大型廃棄物保管庫に係る実施計画の変更について (クレーン設計の対応方針)

2023年3月6日

東京電力ホールディングス株式会社

1. クレーンの構造概要

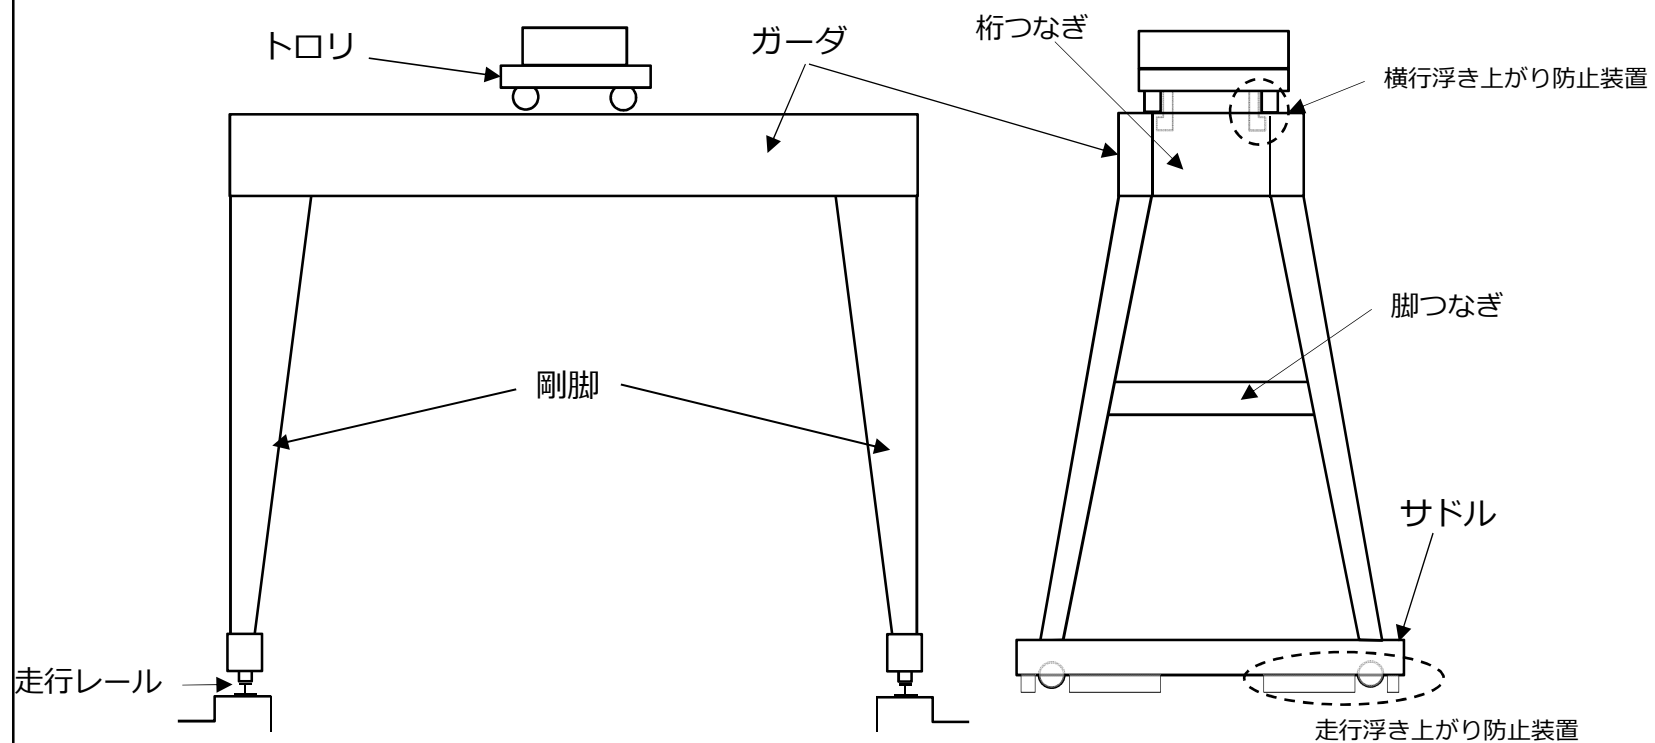
主な課題とその対応方針

No.	分類	内容	対応方針	対応時期
1	クレーン設計	クレーン耐震解析において、使用済吸着塔への波及的影響を及ぼさない設計として、前例のない評価方法を採用したため妥当性の説明に時間を要する。	耐震クラスについてCクラスに設定する。波及的影響の考え方についてはクレーン使用時間が短いこと、運搬時のルートが限定されること、通常停止位置が使用済吸着塔と離れていること等より説明。	今回説明
2	使用済吸着塔架台設計	使用済吸着塔を静置するだけで固定しない前提で耐震解析を実施しているが、前例がなく妥当性の説明に時間を要する。	使用済吸着塔を保管架台に固定する構造へ見直しを行う。	設計終了2024年度2Q※
3	吸着塔評価	福島第一原子力発電所では、複数の吸着塔を使用しているため、評価対象とする吸着塔の構造、評価部位、許容値等の代表性やその評価プロセスを明示したうえでSクラスの地震動に耐えることを説明する。	架台設計と合わせて一体型として評価を実施する。構造図をもとに構造上の弱い吸着塔を選定し代表評価を行う。	評価完了2024年度3Q※
4	吸着塔評価	使用済吸着塔について、クレーンに吊した状態から落下した際の影響について説明する。	複数の吸着塔について落下距離に応じた破損度合や敷地境界への線量影響について評価を行う。また、破損に応じた具体的な復旧作業手順の成立性を確認する。	評価完了2024年度3Q※

- **大型廃棄物保管庫の耐震クラス分類(6ページ)のとおり, クレーンの耐震クラス分類は, Cクラスとする。**

- 現実的な評価では確認用地震動はSs900としているが, 施設・設備の特徴は以下のとおり。
 - ・ 使用済吸着塔格納作業でクレーンが動作する時間は, 施設運用期間に比べ極めて短い。
 - ・ クレーンの運搬ルートは, 保管中の使用済吸着塔の上を通過しない事を基本とし, 通常停止位置 (ホームポジション) が保管中の吸着塔に干渉する位置ではない。
 - ・ 貯蔵エリア (北) (中) での保管では, 使用済吸着塔とクレーン通常停止位置の離隔が十分確保されている。
 - ・ Ss900に対する波及的影響については解析方法について前例がないことの指摘を受けているが, Sd450に対しては実績のある解析方法で波及的影響を及ぼさないことを確認している (今後, 面談にて説明予定) 。
 - ・ 使用済吸着塔を保管した後は, 原則として移動することはない。

- **よって, 施設・設備の特徴を考慮すると, Ss900に対する使用済吸着塔への波及的影響は低いため, 確認用地震動はSd450としたい。**

3-3. 使用済吸着塔の運搬時間の概算

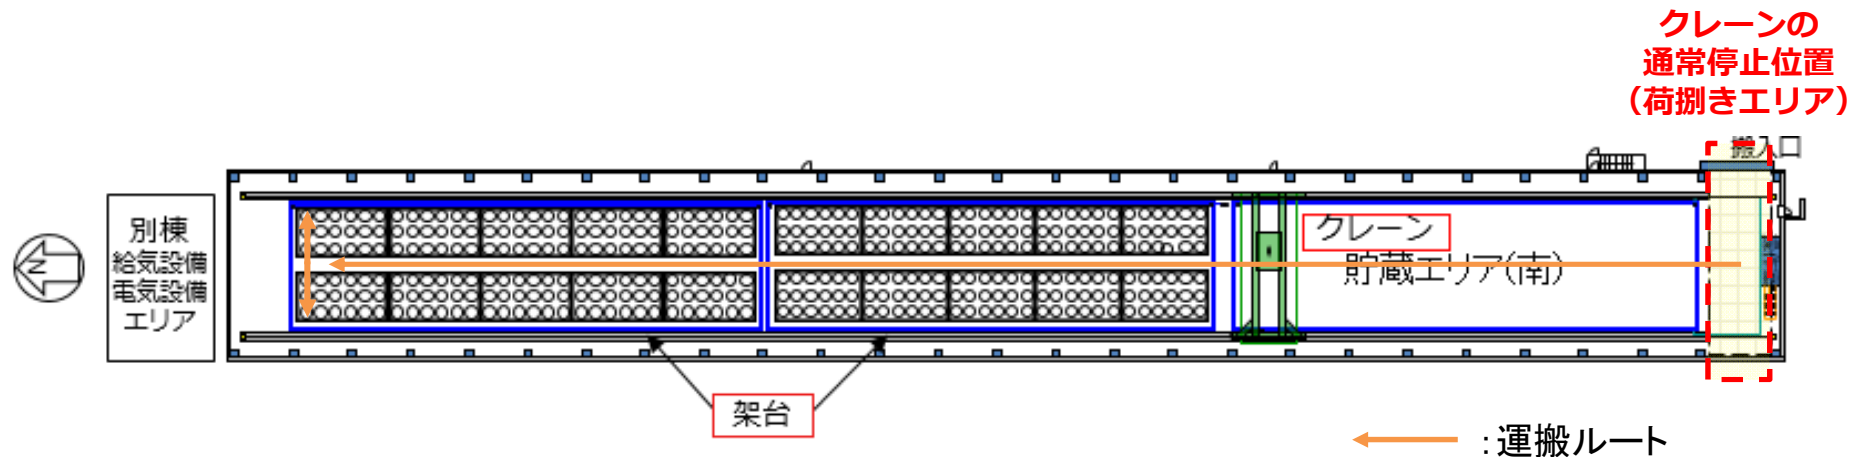
- 1年間でクレーンが使用済吸着塔に波及的影響を与える可能性
 - ・ 運用開始後1年間で360本の吸着塔を保管したとするとクレーンが使用済吸着塔に波及的影響を及ぼす可能性のある時間は「 $180\text{本} \times 0.64\text{時間} + 180\text{本} \times 0.55\text{時間} = 215\text{時間}$ 」
⇒1年間でクレーンが使用済吸着塔に波及的影響を与える場所に存在する頻度：
 $215\text{時間} \div 8760\text{時間} \times 100 = \underline{\text{約}2.5\%}$ ※20年間安定に保管すると仮定すると約0.13%
 - ・ 使用済吸着塔を保管した後は、原則として移動することはない。
※吸着塔本体の腐食により内包水が漏れた時の対応等、一時的にクレーンを動かす可能性あり

クレーンが吸着塔に波及的影響を与える場所にある時間は、保守的に考えて1年間で約2.5%で極めて短いことから、使用済吸着塔運搬時におけるクレーンの波及的影響評価は不要と考える。
なお、運用手順の工夫により、他の使用済吸着塔上を通過する時間を大幅に削減する余地がある。（例えば使用済吸着塔同士が接触する可能性を想定し、②と⑤のみで計算した場合は1年間で0.6%となる）。

運搬時の運用

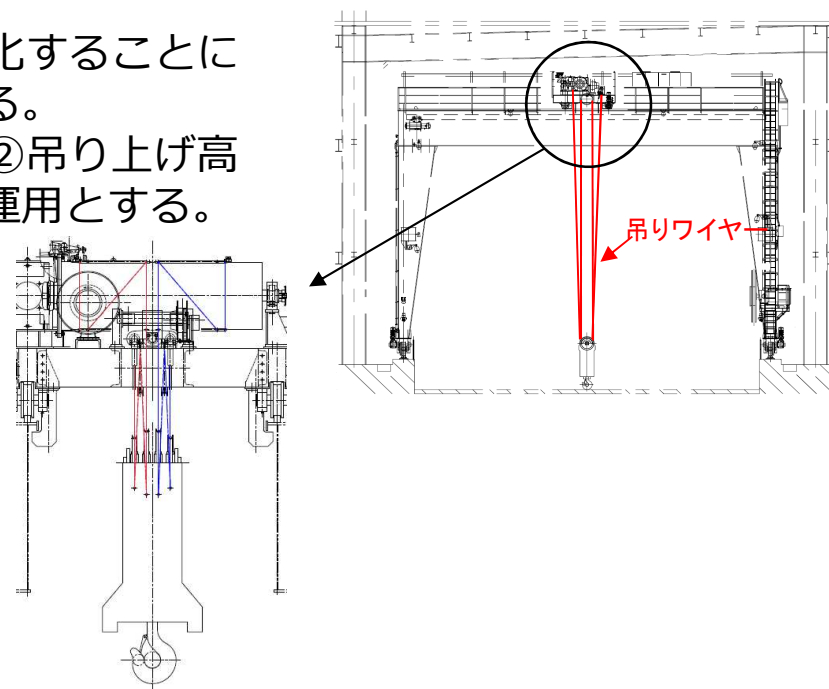
- ・ クレーンは右図のように吊りワイヤーを2重化することにより使用済吸着塔の落下を防止する設計とする。
- ・ 運搬中は①使用済吸着塔の直上を通過しない②吊り上げ高さを低くすることで落下時の影響を緩和する運用とする。
